TSI 04/2011

Новая прокладка крышки приводной шестерни
распределительного вала Mercedes-Benz
OM 457 LA | HLA

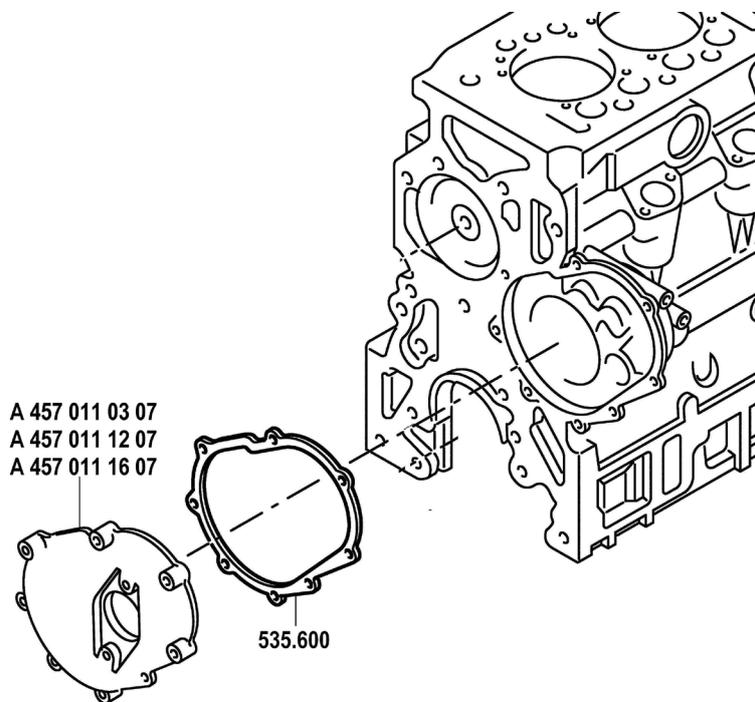
Для лучшего уплотнения крышки приводной шестерни распределительного вала в блоке цилиндров разработана новая уплотнительная прокладка Metaloseal®. Она заменила использовавшийся до настоящего времени на этом месте герметик.

Во избежание повреждения ременного привода необходима замена крышки приводной шестерни распределительного вала!

535.600 1x # 457 011 08 80
